**Verslag huishoudelijke elektrische installatie op laagspanning en zeer lage spanning****Algemeen:**

Referentie: 009-20260915-01	Datum controle: 15/09/2026
Keurder: 009

Eigenaar: [REDACTED]	EAN-code: Onbekend
Adres installatie: Molenheidebaan 53, 3191 - Hever	Nummer teller(s): 1sag3105256026
	Distributienetbeheerder installatie: Fluvius
Datum uitvoering installatie:	☐ Vóór 01/10/1981 ☒ Tussen 01/10/1981 en 01/06/2020 ☐ Vanaf 01/06/2020
Type:	☒ Wooneenheid ☐ Niet-huishoudelijk ☐ PV ☐ Batterij ☐ Laadpaal

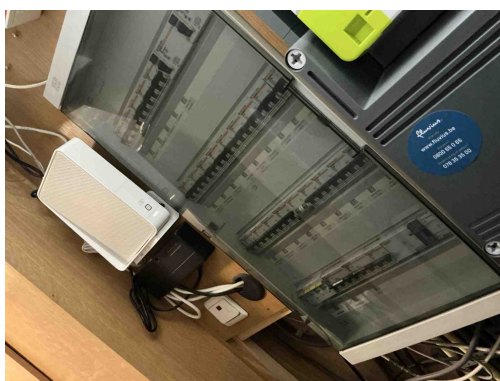
B17 - De voedingsspanning is niet op elk bord vermeld (Boek 1: 3.1.3.3).

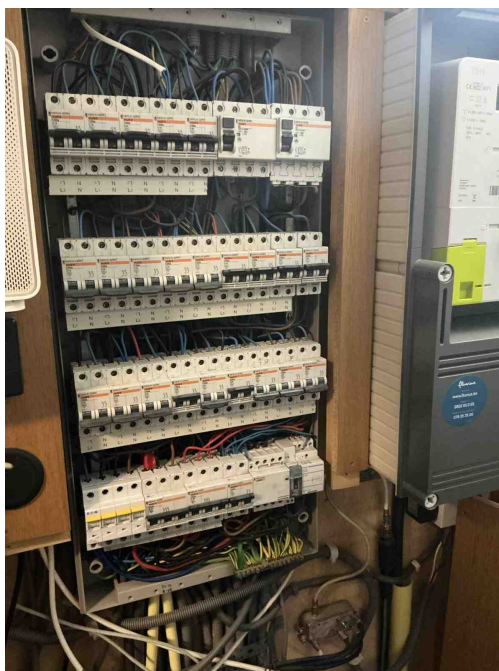
B17 - De voedingsspanning is niet op elk bord vermeld (Boek 1: 3.1.3.3).

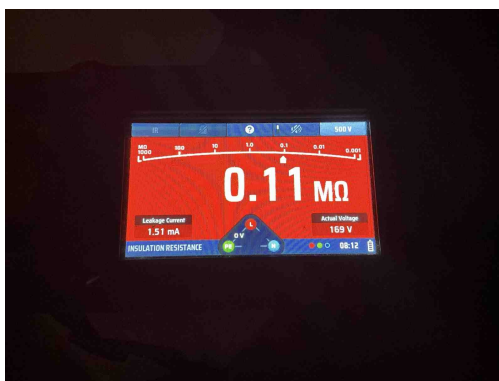
I01 - De waarde van de isolatieweerstand per kring dient tenminste 0,50 Mohm ($1000 \times U_{test}$) te zijn (Boek 1: 6.4.5.1).
Opmerking: Zie foto automaten die uitstaan

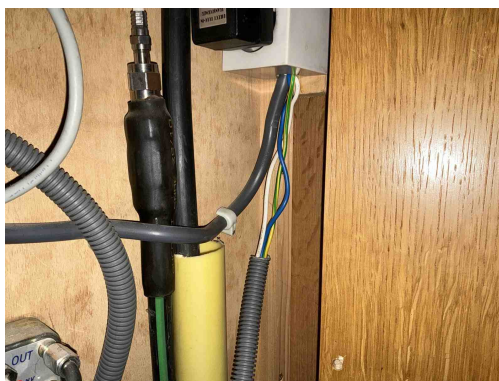
I01 - De waarde van de isolatieweerstand per kring dient tenminste 0,50 Mohm ($1000 \times U_{test}$) te zijn (Boek 1: 6.4.5.1).
Opmerking: Zie foto automaten die uitstaan

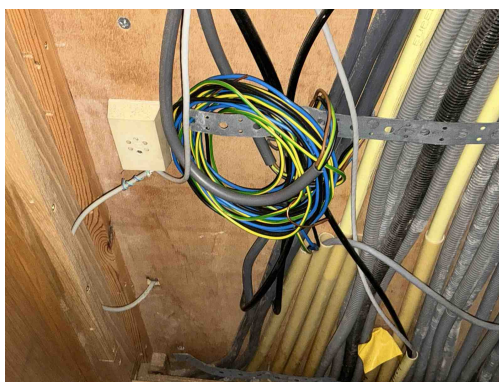
C21 - Het gebruik van geleiders van het type VOB, zonder bijkomende afscherming is niet toegestaan (Boek 1: 5.2.9.6).

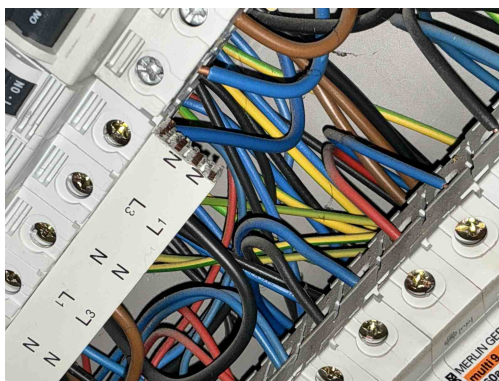
C21 - Het gebruik van geleiders van het type VOB, zonder bijkomende afscherming is niet toegestaan (Boek 1: 5.2.9.6).

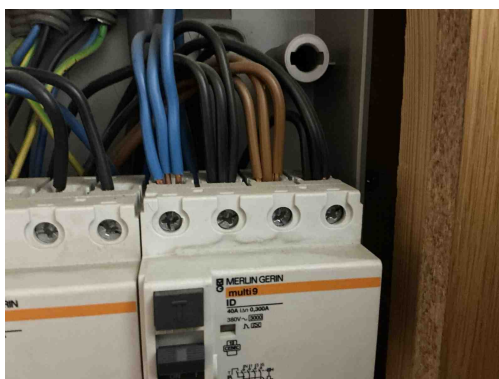
T21 - Het elektrisch materieel is niet geplaatst volgens de voorschriften van de fabrikant/ regels van goed vakmanschap . (Boek 1: 1.4.1.3)

Opmerking: Ophanging vijzen niet afgedekt, camaansluiting niet afgedekt, meerdere geleiders aangesloten op een aansluiting klem voor max 2

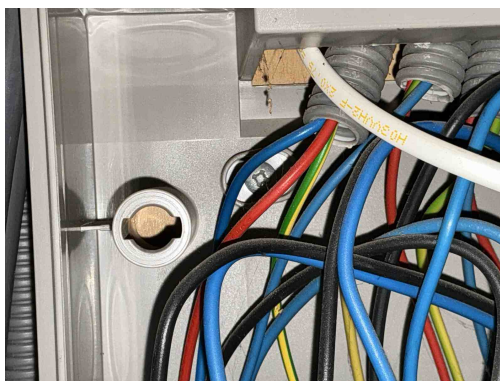
T21 - Het elektrisch materieel is niet geplaatst volgens de voorschriften van de fabrikant/ regels van goed vakmanschap . (Boek 1: 1.4.1.3)

Opmerking: Ophanging vijzen niet afgedekt, camaansluiting niet afgedekt, meerdere geleiders aangesloten op een aansluiting klem voor max 2

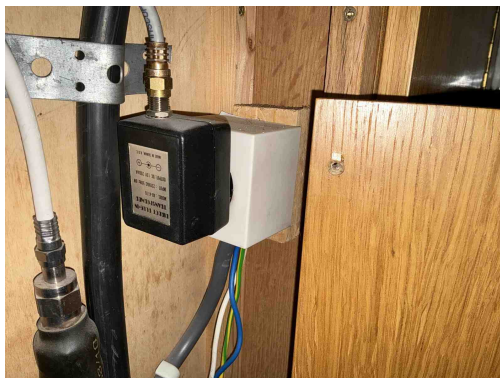
T21 - Het elektrisch materieel is niet geplaatst volgens de voorschriften van de fabrikant/ regels van goed vakmanschap . (Boek 1: 1.4.1.3)

Opmerking: Ophanging vijzen niet afgedekt, camaansluiting niet afgedekt, meerdere geleiders aangesloten op een aansluiting klem voor max 2

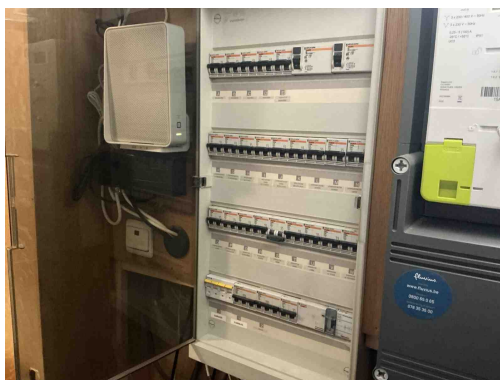
T13 - Opbouwcontactdozen en/of -schakelaars zonder achterplaatje mogen niet rechtstreeks op een brandbare ondergrond bevestigd worden (Boek 1: 4.3.3.5).
